Ministero dell'Ambiente e della Sicurezza Energetica
Commissione tecnica di verifica dell'impatto ambientale
Via – Vas

Oggetto: [ID_VIP 9601] Istanza di proroga dei termini di validità del decreto di compatibilità ambientale rilasciato dalla Regione Basilicata con DGR n. 461 del 10.04.2015, relativa al "Progetto per la realizzazione dell'area Cluster Sant'Elia 1 - Cerro Falcone 7 in località la Civita del Comune di Marsicovetere (PZ)".

Richiesta di integrazioni (redatta con il contributo di ISPRA)

Aree idonee per attività di prospezione e ricerca (fonte: sinacloud.isprambiente su base googlemap)

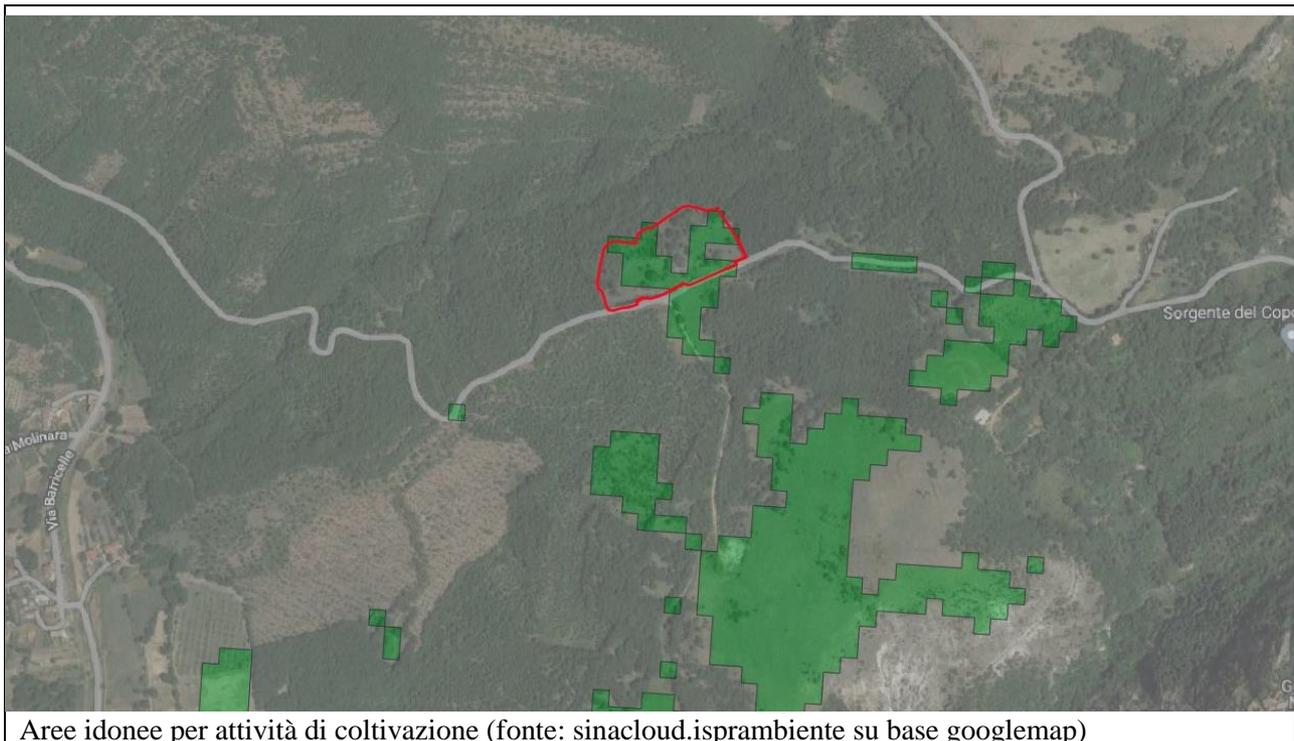
Dalla lettura delle cartografie del PiTESAI, si rileva che l'area cluster in oggetto risulta solo parzialmente ricadente tra le aree idonee per le attività di prospezione e di ricerca e in aree idonee per le attività di coltivazione. Di seguito si riportano gli stralci desunti dai dati pubblicati e acquisibili nel sito di ISPRA:

Figura 1 - Stralcio del PAI, agg. marzo 2023

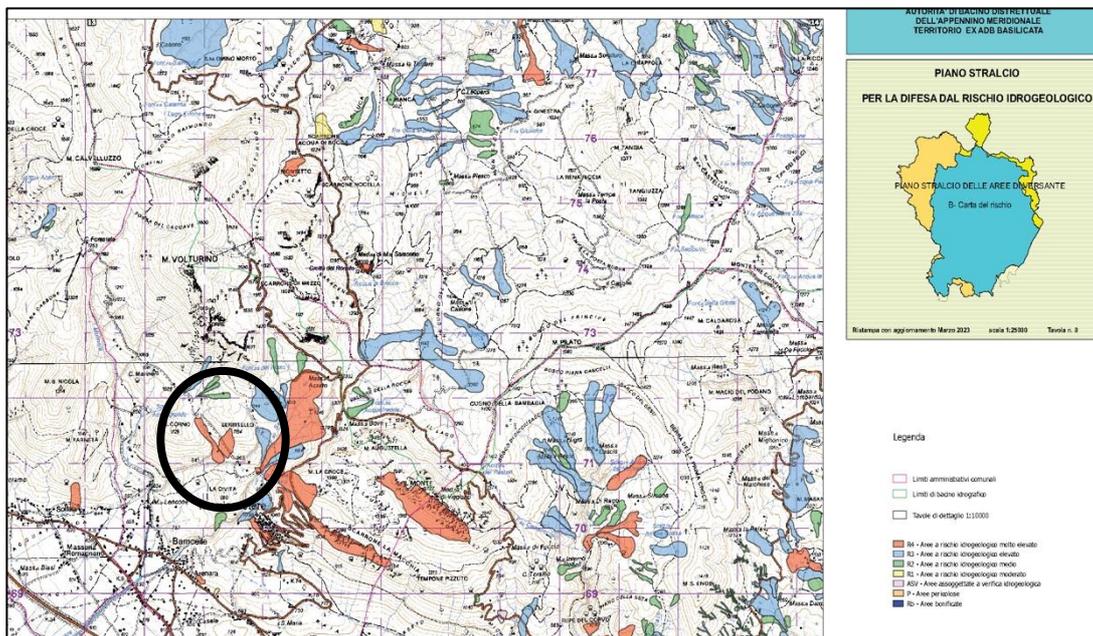
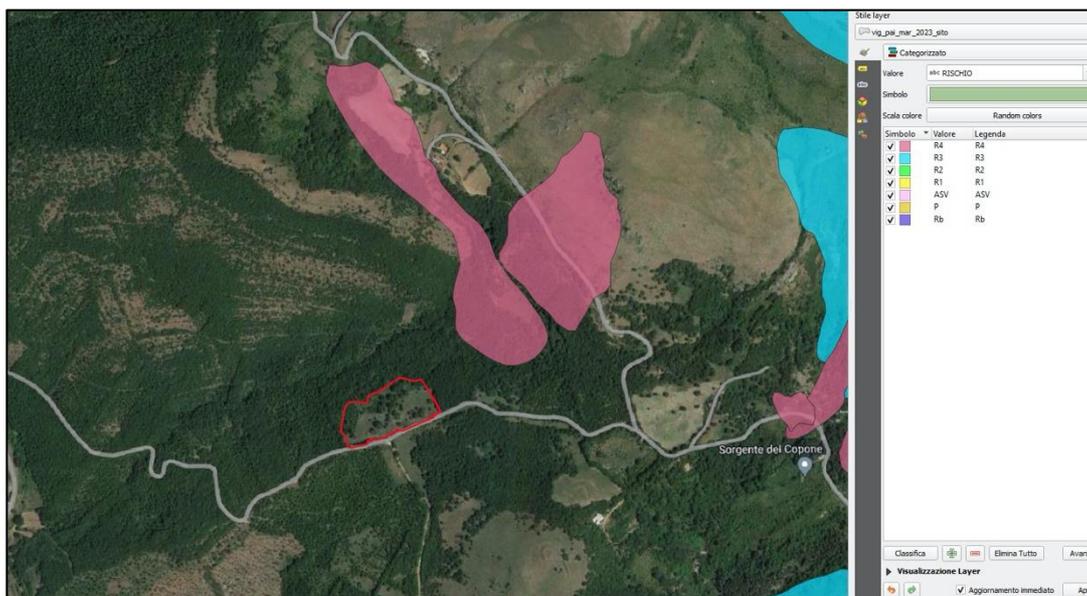
Si evidenzia che il PAI è stato ulteriormente aggiornato di recente (marzo 2023) e a tal proposito si segnala che nel Piano stralcio delle aree di versante *sull'Elaborato B – Carta del rischio* (datata marzo 2023), è riportata una area a Rischio idrogeologico molto elevato R4, tra il monte Corno e il Berritello, ad una distanza di circa 140 m dall'area cluster. Nelle figure 1 e 2 si riportano gli stralci di riferimento.

Per quanto sopra si ritiene necessario:

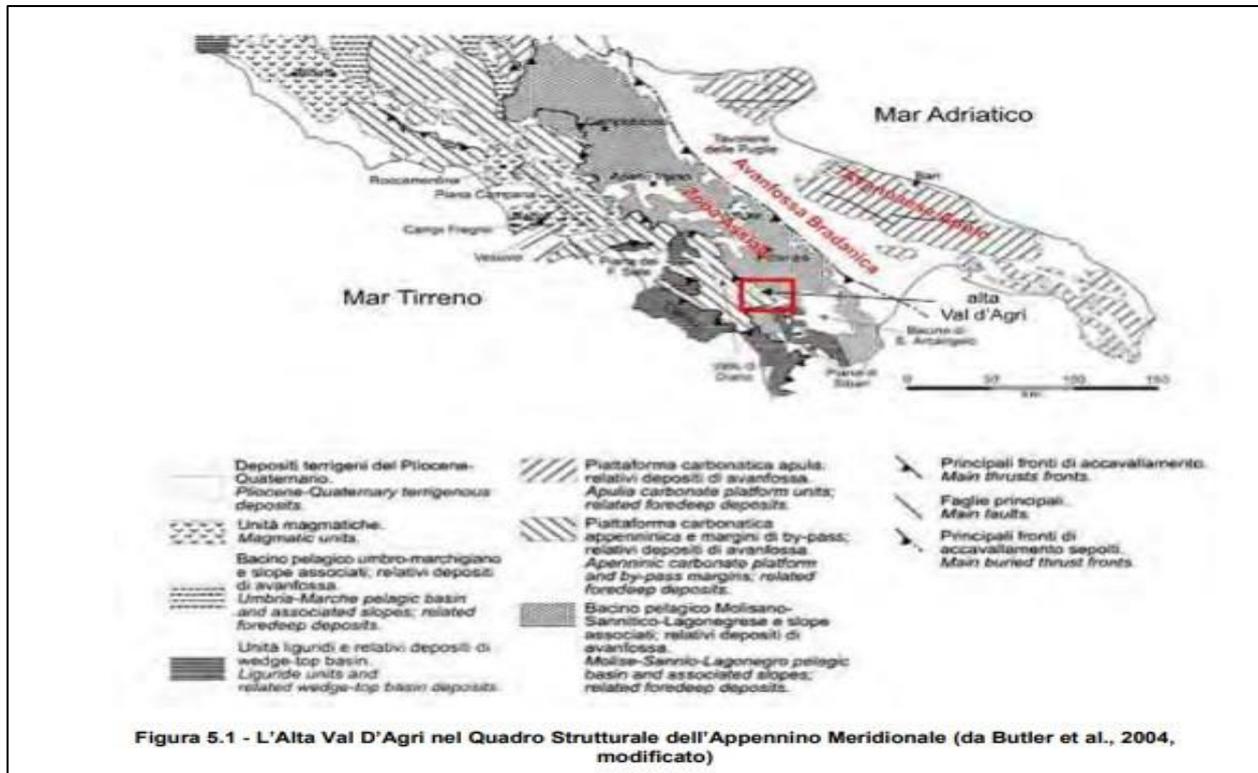
Si osserva, per le criticità inerenti alla sismicità, non sembra essere considerata l'evenienza della contemporaneità di uno scuotimento sismico e di un evento di piena e/o innalzamento della falda, ovvero si riscontra l'assenza di una valutazione del potenziale di liquefazione in quei terreni predisposti all'opera proposta. Infatti, mentre si può ritenere plausibile che difficilmente si possano verificare contemporaneamente un sisma ed una piena caratterizzati da tempi di ritorno anche superiori a centinaia di anni, si ritiene d'altro canto necessario considerare la possibilità che si verifichi un terremoto durante fasi di innalzamento di falde indotte da prolungate precipitazioni e/o da una piena con tempi di ritorno inferiori. Un'ulteriore criticità riguarda la formazione e/o riattivazione di frane sismo-indotte. Infatti, in occasione di terremoti, gli effetti dello scuotimento indotto sono spesso sufficienti a causare la rottura di versanti da scarsamente a moderatamente stabili, con danni che possono essere insignificanti o catastrofici a seconda delle caratteristiche del versante stesso e di quelle del materiale che lo costituisce. La valutazione dei possibili effetti di superficie indotti dai sismi e delle loro conseguenze non può e non deve essere sottovalutata. Tuttavia, la natura e l'entità dei danni causati in particolare dai fenomeni franosi sono complesse e variabili in conseguenza dei molti fattori coinvolti e tra loro interagenti. Le caratteristiche delle frane sismo-indotte risultano essere influenzate dalle condizioni geologiche, topografiche, idrogeologiche, climatiche, di alterazione e di uso del suolo. L'analisi dei dati storici permette una stima sia della magnitudo minima richiesta per causare i differenti tipi di frane sia della massima distanza che possono raggiungere i differenti tipi di frane in occasione di terremoti di diversa intensità.

Le analisi effettuate dal Proponente non riguardano una progettazione ottimale in quanto non contemplano le condizioni limite, quali quelle che potrebbero verificarsi in caso di sisma ad es. in condizioni drenate in presenza di determinati materiali (liquefazione, compattazione, fratturazione, ecc.), come risulta dal contesto geologico dell'area. La progettazione deve tenere in considerazione l'importanza delle caratteristiche geologiche e sismiche dei territori attraversati, basandola sui seguenti criteri:

- **Si richiede al Proponente che nella caratterizzazione della risposta sismica locale, venga effettuata la valutazione della stabilità in relazione al potenziale di liquefazione dei terreni interessati dall'opera. In riferimento alla caratterizzazione sismica dei terreni si rileva infatti che, per quanto**

Figura 5.3 - Sezione geologica interpretativa (per la traccia vedi Fig. 5.2.1.b).

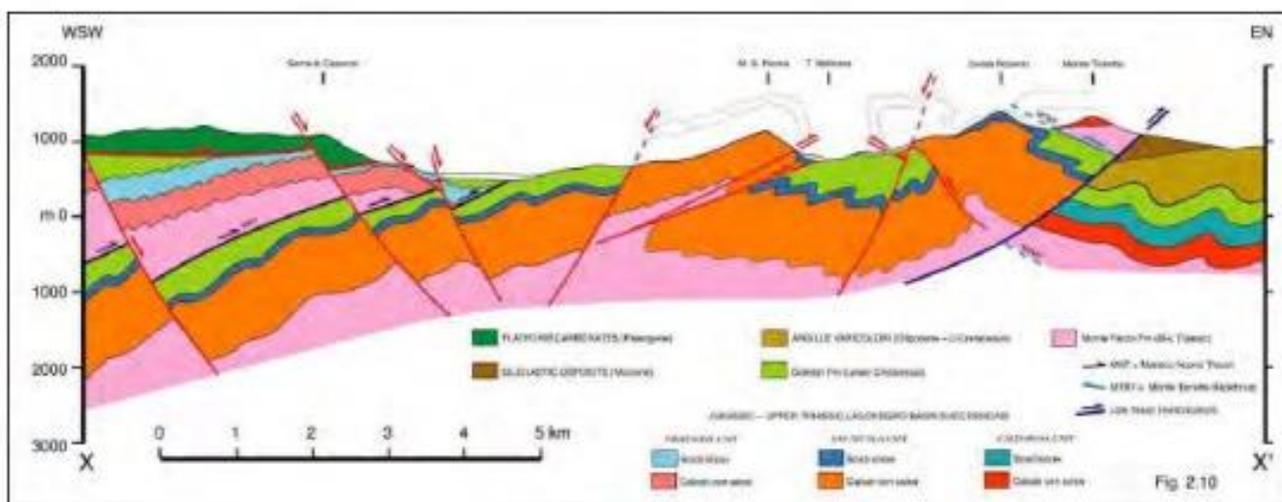
Nella letteratura specialistica e come è riportato nella Carta Geologica d'Italia - F. 199 – “Potenza”, nello Stralcio della carta del Bacino del fiume Agri del Prof. Lentini, e dalla carta progetto CARG - Foglio 505 Moliterno, nel settore dell'Appennino Campano-Lucano affiorano complessi litologici riferite a diverse Unità stratigrafico strutturali, cioè, ascrivibili a differenti ambienti paleogeografici di sedimentazione. La storia geologica del territorio del Comune di Marsicovetere, pertanto, è molto complessa, poiché sono presenti terreni di età diverse ed appartenenti a differenti successioni stratigrafiche. Alcuni di questi terreni sono stati implicati nei movimenti, prima compressivi e poi distensivi, legati alla formazione dell'orogene appenninico. Al fine di collocare correttamente, da un punto di vista geologico-strutturale l'area, è riportata brevemente la storia geologica di questa parte dell'Appennino. Per l'inquadramento geologico dell'area in esame vi è un'ampia letteratura cartografica geolitologica dell'intera valle dell'Agri e nello specifico il Foglio 505 Pag.25 di 106 Moliterno della carta geologica d'Italia in scala 1:50.000 redatta nell'ambito del progetto CARG e consultabile sul sito dell'ISPRA. I rilievi montuosi che sovrastano il sito in esame, sono caratterizzati dall'affioramento di materiali carbonatici costituiti da calcareniti e calcilutiti di colore variabile dal grigiastro al biancastro, con la presenza di cavità e da calcareniti e calcari dolomitici. Le Unità dei calcari, dolomie e calcari-dolomitici sono costituiti da calcareniti e calcilutiti la cui stratificazione è raramente visibile. La permeabilità è elevata per fessurazione (dolomie e calcari) e carsismo (calcari). Queste rocce presentano un'intensa fratturazione, che gli fa assumere un aspetto brecciato e che porta ad un decadimento della portanza. I fenomeni di dissoluzione del carbonato di calcio spesso sono molto evidenti, l'erodibilità è scarsa, con dissesti localizzati nelle aree d'intensa fratturazione e lungo le incisioni vallive. In tali terreni si possono avere, quando la protezione del territorio non è adeguata, fenomeni d'erosione lungo i corsi d'acqua, in caso di eventi piovosi eccezionali.

La fagliazione superficiale, in caso di attivazione, può indurre seri danni agli edifici e alle infrastrutture e quindi rappresentare una rilevante fonte di pericolosità, particolarmente nelle aree popolate. Di conseguenza, la conoscenza approfondita e la precisa posizione spaziale delle faglie in grado di produrre una significativa deformazione tettonica permanente in superficie (faglie capaci), assume un ruolo chiave per la mitigazione del rischio. Per queste ragioni, il Servizio Geologico d'Italia - ISPRA ha sviluppato il progetto ITHACA (ITaly Hazard from Capable faults), che sintetizza le informazioni disponibili sulle faglie capaci che interessano il territorio italiano. Nella frazione di Villa d'Agri è stata censita una faglia attiva e capace. Il sito di ITHACA dedicato <http://sgi2.isprambiente.it/ithacaweb/viewer/index.html> precisa quanto segue: “Le faglie capaci vengono mappate e caratterizzate in ITHACA sulla base dei dati disponibili in letteratura, dopo una attenta revisione critica. In tale ambito, ISPRA è disponibile a fornire assistenza tecnica alle Amministrazioni locali, al fine di migliorare le conoscenze sulle faglie capaci sul proprio territorio”.

Figura 8.2 – Piano stralcio delle aree di versante (Autorità di Bacino della Basilicata)

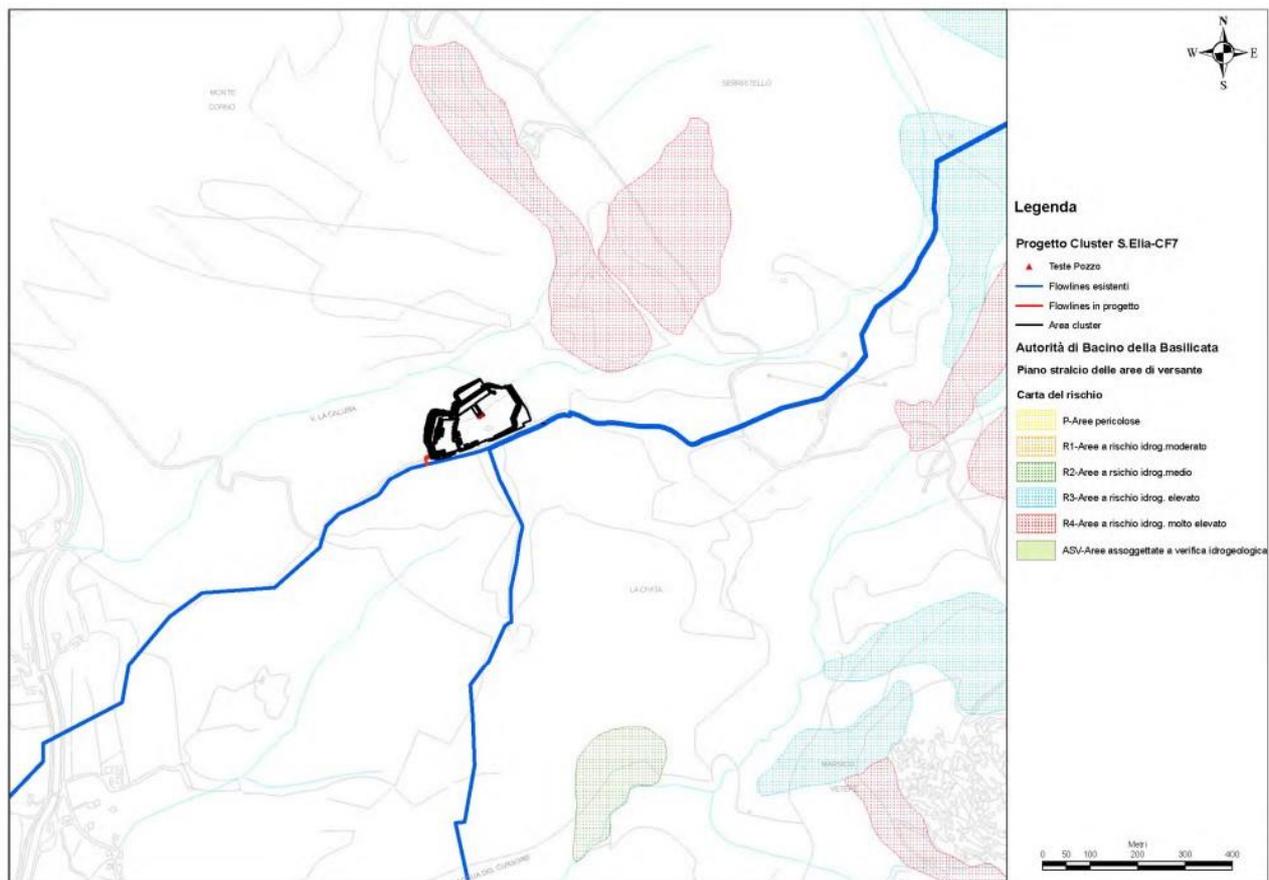
A pag. 453 il Proponente dichiara che **“Per la realizzazione del nuovo cluster è stata scelta un'area prevalentemente pianeggiante, comunque, potrebbe essere necessario, per la conformazione attuale del terreno, al fine di ottenere il piano di posa della massiciata del piazzale di perforazione e il tracciato della strada, effettuare delle attività di sbancamento e successivo livellamento per compensare gli sterri. Il progetto prevede l'utilizzo di inerti provenienti da cave, per la finitura del piazzale di perforazione e per la preparazione della postazione finale. Non si prevede comunque una modifica sostanziale dell'assetto morfologico dell'area e la realizzazione della piazzola verrà eseguita secondo le regole di buona ingegneria per evitare fenomeni di instabilità. Pertanto, non si prevedono impatti significativi relativamente a tale componente ambientale. A fine attività di produzione, il ripristino territoriale sarà attuato con lo smantellamento delle opere e la ricostituzione dell'assetto morfologico originario. Si evidenzia che l'opera in progetto non attraverserà aree a rischio idrogeologico, per cui non esistono prescrizioni particolari”**.

Inoltre, a pag 449 si dichiara che *“Nell’ambito della Provincia di Potenza, le aree perimetrare a rischio idrogeologico molto elevato interessano il 55% dei comuni della Provincia (Regione Basilicata, 2006) e sono risultate complessivamente 140 di cui 139 a rischio frana. Le attività connesse alla redazione del Piano di stralcio delle Aree di Versante redatto dal PAI Basilicata per la perimetrazione delle aree a maggior rischio da frana hanno implicato: la redazione della Carta Inventario dei movimenti franosi”*.
